『学校建物の耐力度測定方法〈第二次改訂版〉』において、記載事項に誤りがございました。  
 お客様には、ご迷惑をおかけいたしまして誠に申し訳ございません。  
 謹んでお詫び申し上げますとともに、次のとおり訂正いたします。

### I 既存鉄筋コンクリート造（青色の表紙）

R 階伏図  
2 階伏図

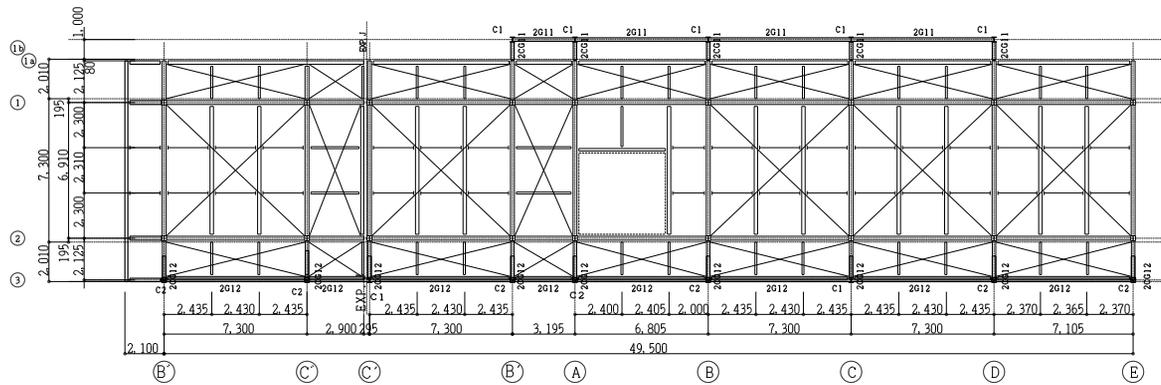
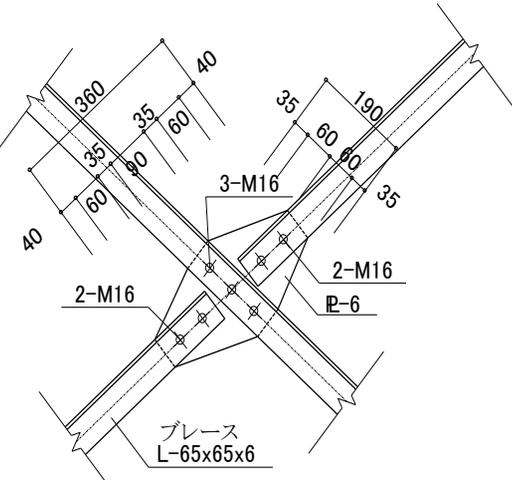
(※図 4、上 2 つの図につき、通り名の誤り)

【「正」のみ記載】

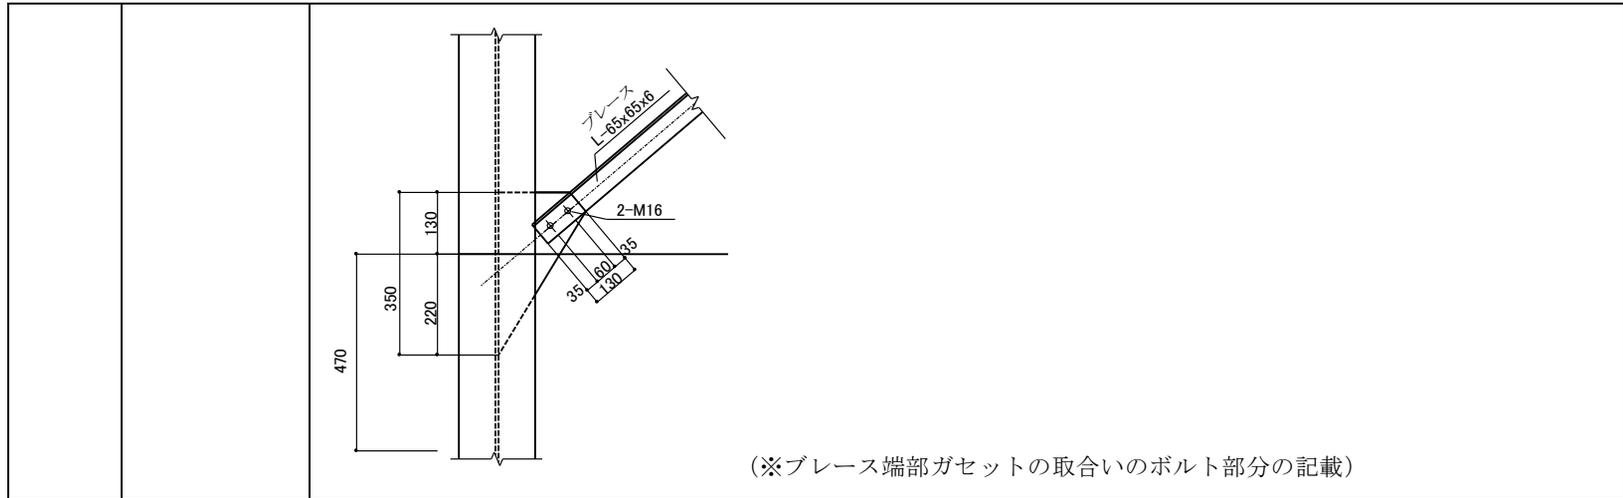
81 頁	「(1) 張間方向(短辺方向)」の表「方向」	方 向 : X (L→R)	方 向 : Y (L→R)								
88 頁	調査票中 「Ⅱ 調査建物」の「面積」	<table border="1" data-bbox="627 299 836 456"> <tr><td>一階面積</td></tr> <tr><td><u>1,826</u> m<sup>2</sup></td></tr> <tr><td>延べ面積</td></tr> <tr><td><u>2,177</u> m<sup>2</sup></td></tr> </table>	一階面積	<u>1,826</u> m <sup>2</sup>	延べ面積	<u>2,177</u> m <sup>2</sup>	<table border="1" data-bbox="1284 299 1493 456"> <tr><td>一階面積</td></tr> <tr><td><u>625.1</u> m<sup>2</sup></td></tr> <tr><td>延べ面積</td></tr> <tr><td><u>704.4</u> m<sup>2</sup></td></tr> </table>	一階面積	<u>625.1</u> m <sup>2</sup>	延べ面積	<u>704.4</u> m <sup>2</sup>
一階面積											
<u>1,826</u> m <sup>2</sup>											
延べ面積											
<u>2,177</u> m <sup>2</sup>											
一階面積											
<u>625.1</u> m <sup>2</sup>											
延べ面積											
<u>704.4</u> m <sup>2</sup>											
99 頁	図 8 のうち、 上から 2 番目、 3 番目の図	<p data-bbox="454 477 653 500">【「正」のみ記載】</p>  <p data-bbox="981 998 1576 1026">(*ブレース交点のボルトにつき、2-M16 → 3-M16)</p>
